## **Европейская экономическая комиссия**

### **Административный комитет Конвенции МДП 1975 года**

#### **Пересмотр Конвенции:**

**Принятые предложения по поправкам  
к Конвенции в ожидании их принятия**

## Приложение 7, часть I, рисунок 10

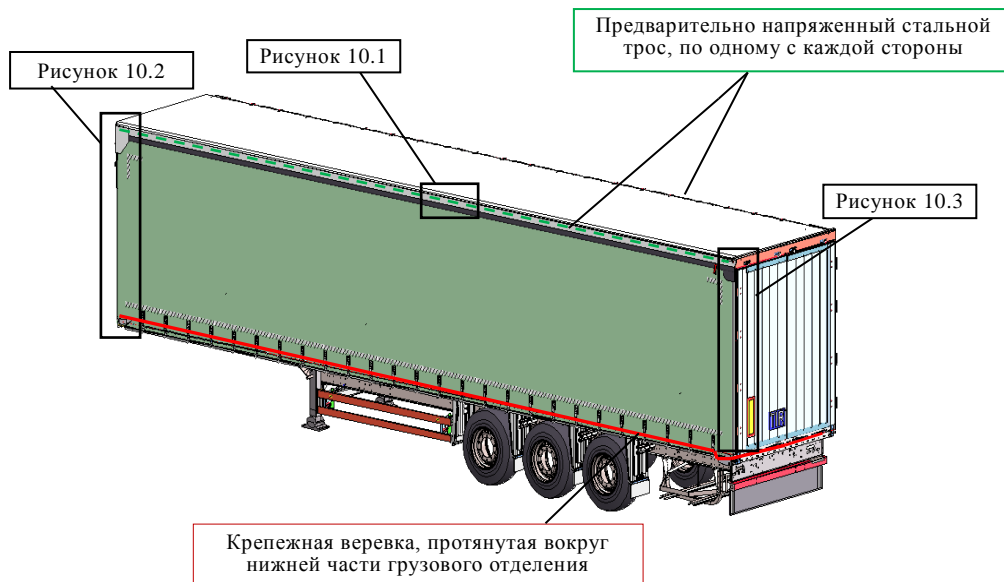
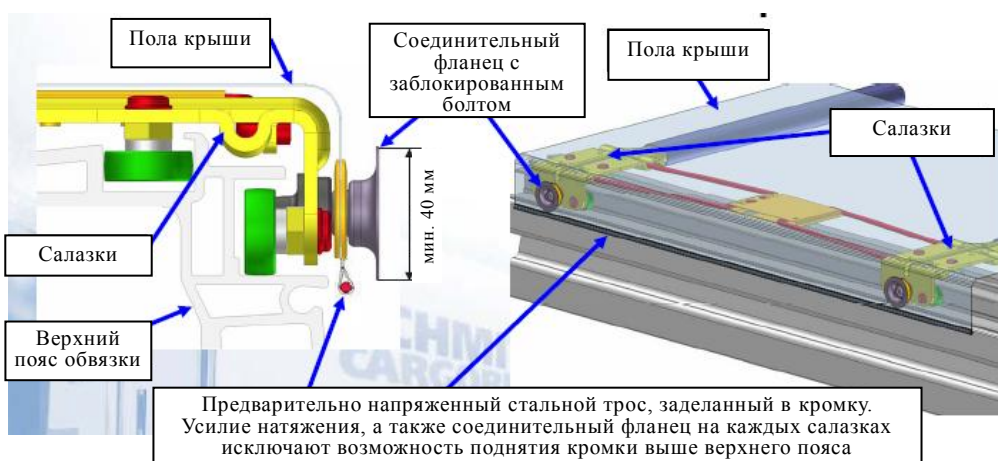
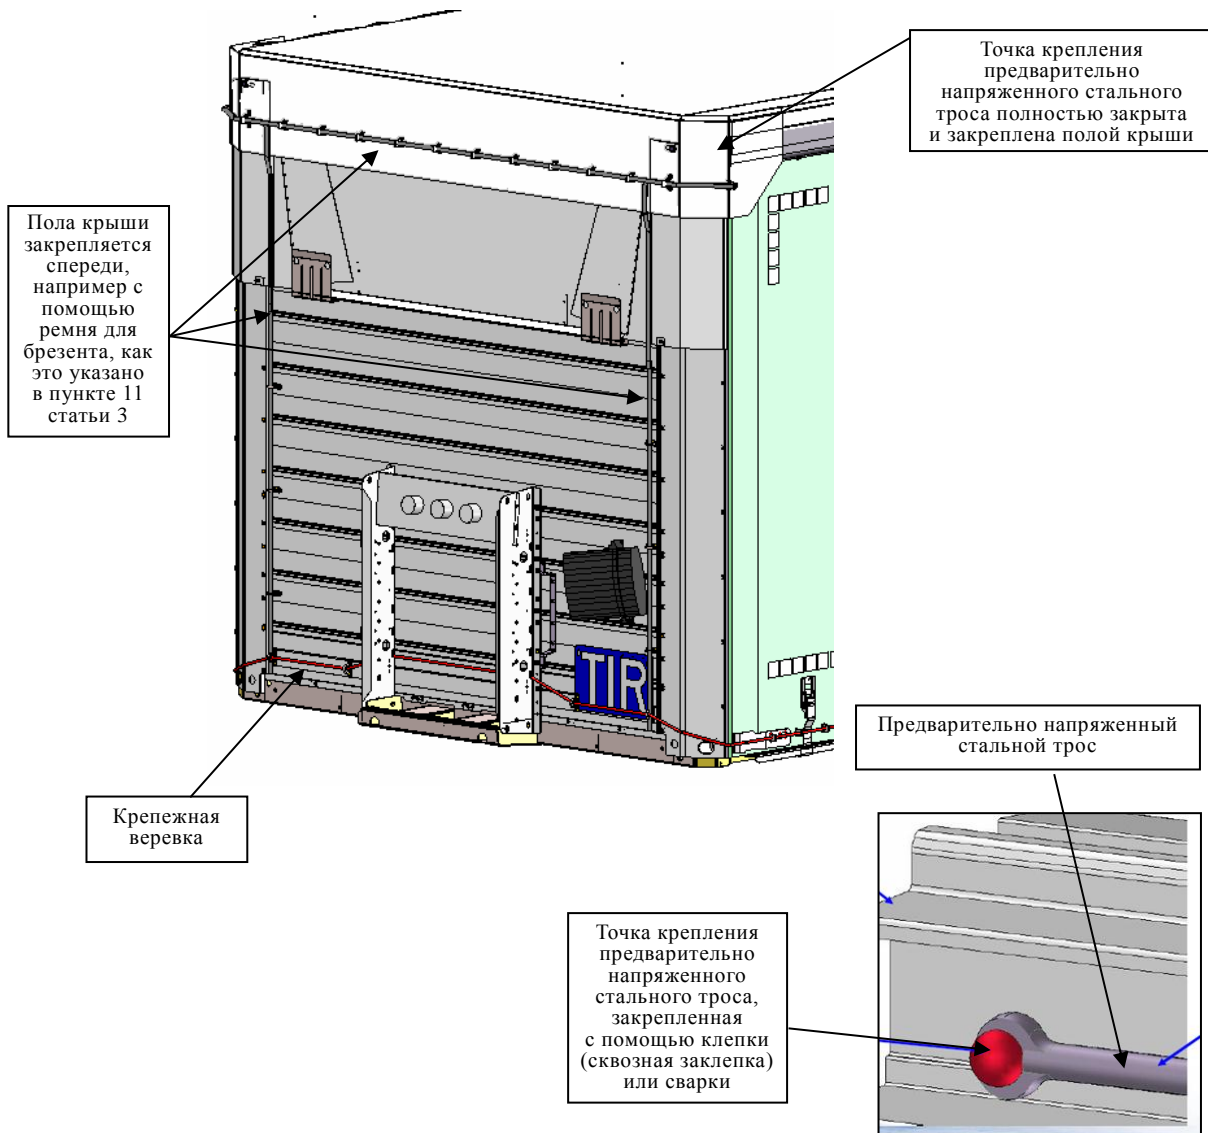
Пример подобной системы конструкции показан на рис. 10, прилагаемом к настоящим Правилам".

После рисунка 9 вставить
